Polder/Dijkvak
Krabbekreekdam
dp 0706 – dp 0725

Datum
24 september 2007

Kenmerk
PZDT-M-07453

en-erControle/Vrijgave toetsing Krabbenkreekdam

Figuur 3: Bekleding Krabbekreekdam dp 0706 – dp 0725

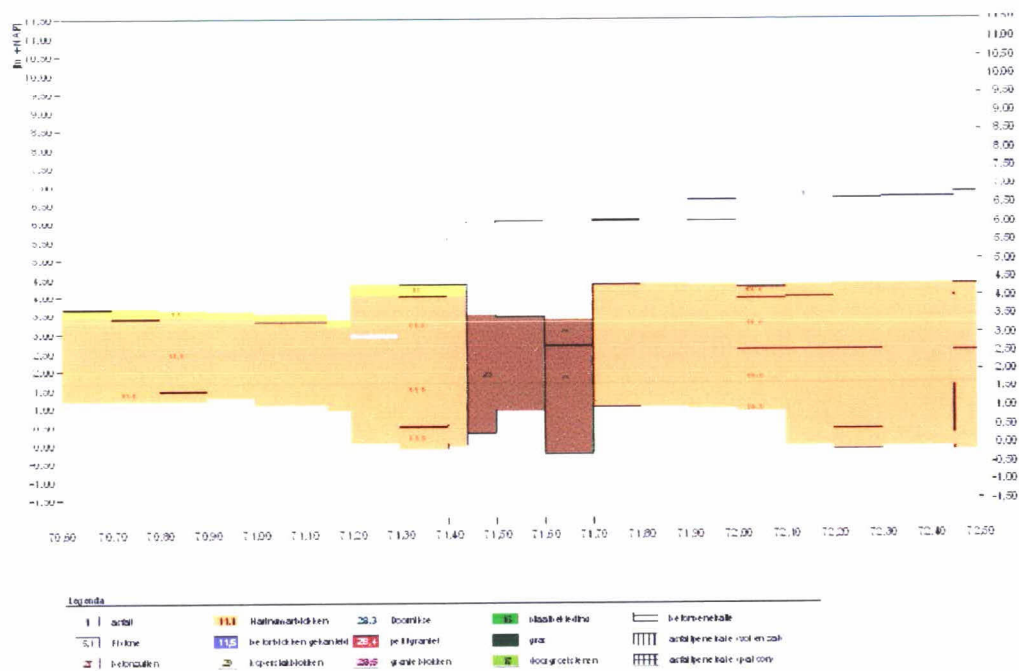
Tussen grofweg dp 0715 en dp 0717 is de werkhaven van de firma Van Tilborg aanwezig. De glooiing hier bestaat uit los gestorte breuksteen 10-60 kg, deze scoort voor een klein deel "goed", de rest scoort "onvoldoende". Deze glooiing zou "goed" scoren indien gaten worden uitgevuld en de breuksteen vol en zat wordt gepenetreerd met asfalt. Daarnaast kan de keuze worden gemaakt voor een verborgen glooiing achter langs deze werkhaven.

In de bocht bij dp 0725 (aansluiting op de Van Haftenpolder / Hollarepolder) bestaat de bekleding uit Fixstone, deze wordt meegenomen in het ontwerp van de Van Haftenpolder / Hollarepolder. Het betreft de vlakken OS072401, OS072402, OS072406 en OS072407.

Het dijkvak van de Krabbekreekdam tussen dp 0706 en dp 0725 wordt vrijgegeven voor het maken van een nieuw ontwerp. Alvorens een nieuw ontwerp te maken verifiëren of een doorlaat richting Rammegors is/wordt gerealiseerd.

Glooiingskaart met eindscores: Krabbekreekdam dp 0706 - dp 0725

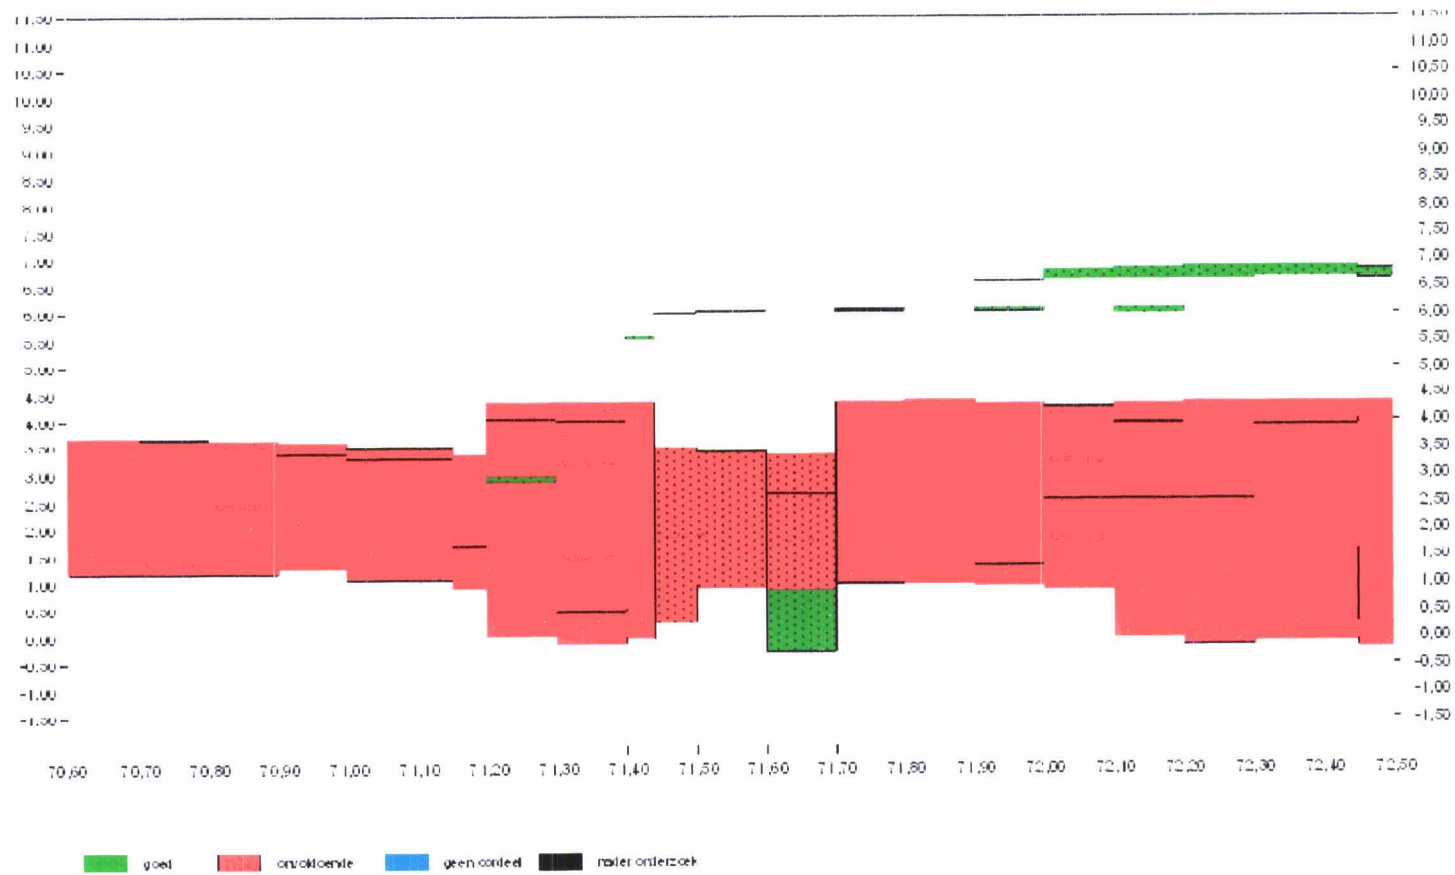
- Vlakcode: OS072401, OS072402
- Bekledingstype Fixstone (5,1)
- Score: **ONVOLDOENDE** (score afschuiving onvoldoende)
Fixstone geërodeerd, zie controletoeetsing / vrijgave PZDT-M-06420 (Van Haftenpolder / Hollarepolder)
- Vlakcode: OS072406, OS072407
- Bekledingstype Fixstone (5,1)
- Score: **ONVOLDOENDE** (score afschuiving onvoldoende)
Conditie gelijk aan vlakken OS072401, OS072402

- Vlakcode: OS070402, OS071110, OS071111
- Bekledingstype asfalt (1)
- Score: **GOED** (score afschuiving goed)
Bekleding is een oprit over het dijklichaam en heeft geen waterkerende functie (dikte aanwezig is groter dan dikte benodigd, voor berekeningen zie bijlage 5)

- Vlakcode: OS071401, OS071602, OS071603
- Bekledingstype losse breuksteen (25)
- Score: **ONVOLDOENDE** (score afschuiving goed)
Aanwezige sortering breuksteen te licht (zie bijlage 6), breuksteen scoort wel "goed" indien deze vol en zat wordt gepenetreerd met asfalt

- Vlakcode: OS071601
- Bekledingstype losse breuksteen (25)
- Score: **GOED** (score afschuiving goed)
Aanwezige breuksteen voldoende, zie bijlage 6

- Vlakcode: OS070602
- Bekledingstype vlakke betonblokken (11) op steenslag
- Score: **ONVOLDOENDE** (score afschuiving goed)
Score SteenToets **GOED**
Score materiaaltransport **ONVOLDOENDE** (geen geotextiel, dunne filterlaag)
Score langdurige belasting **ONVOLDOENDE**
- Vlakcode: OS070603
- Bekledingstype Haringmanblokken (11,1) direct op klei
- Score: **ONVOLDOENDE** (score afschuiving goed)
- Vlakcode: OS070604, OS071104, OS071105, OS071107, OS071701, OS071702
- Bekledingstype Haringmanblokken (11,1) op grind en mijnsteen
- Score: **ONVOLDOENDE** (score afschuiving goed)

Vlakcode:	OS071001
	- Bekledingstype Haringmanblokken (11,1) op mijnsteen
Score:	ONVOLDOENDE (score afschuiving goed)
Vlakcode:	OS071103
	- Bekledingstype vlakke betonblokken (11) op steenslag en mijnsteen
Score:	ONVOLDOENDE (score afschuiving goed)
Vlakcode:	OS071703
	- Bekledingstype Haringmanblokken (11,1) op grind en mijnsteen
Score:	ONVOLDOENDE (score afschuiving onvoldoende)
Vlakcode:	OS071704
	- Bekledingstype Haringmanblokken (11,1) op grind en mijnsteen
Score:	ONVOLDOENDE (score afschuiving deels goed, deels onvoldoende)

Glooiingskaart met scores afschuiving Krabbekreekdam dp 0706 - dp 0725

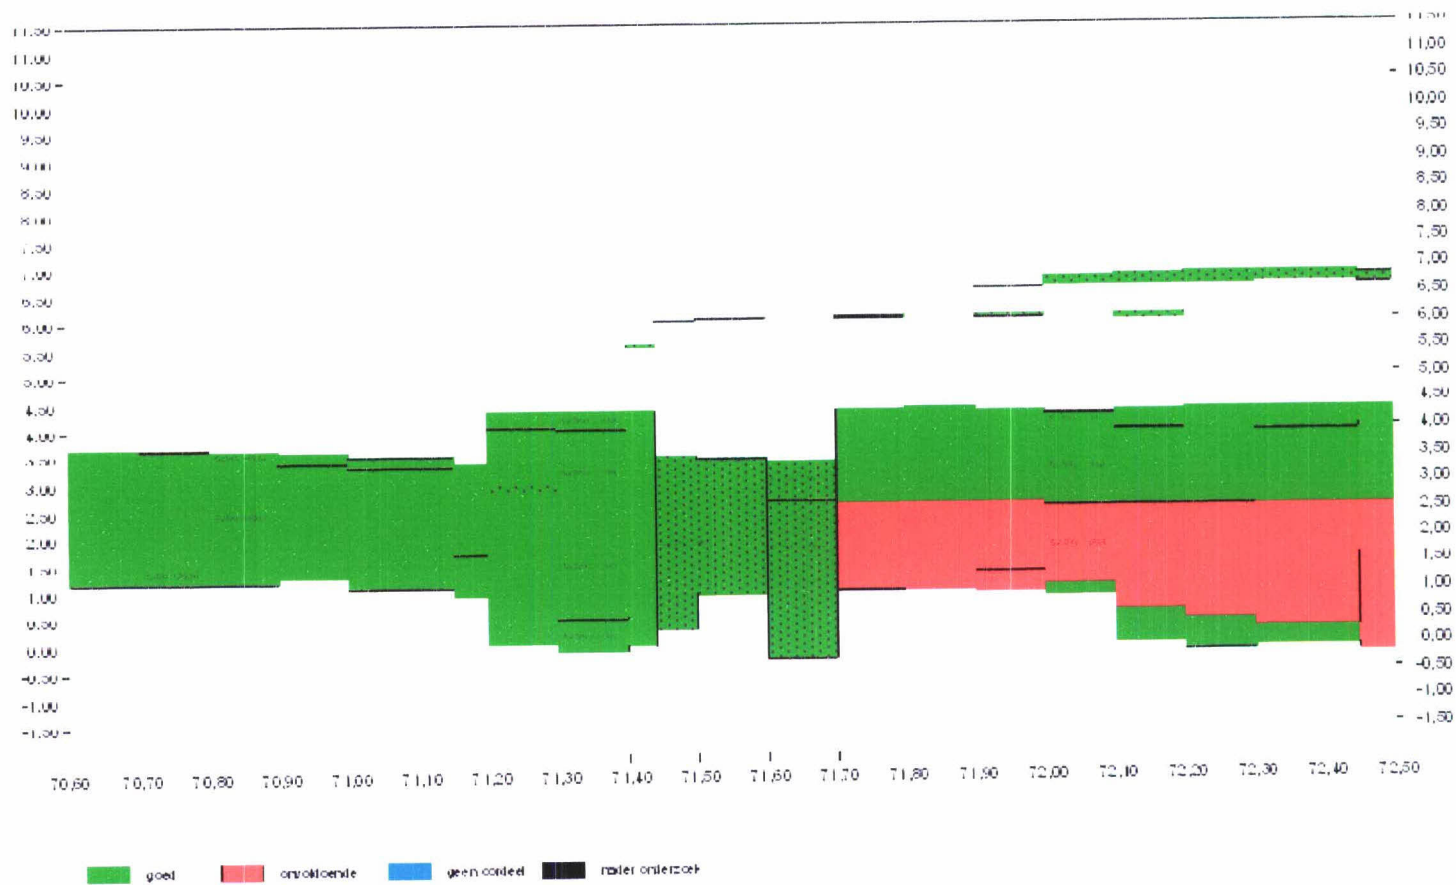
Te zijner tijd worden met het detailadvies randvoorwaarden en de kleiboringen / breekpunten een actualisatie op de score afschuiving uitgevoerd.
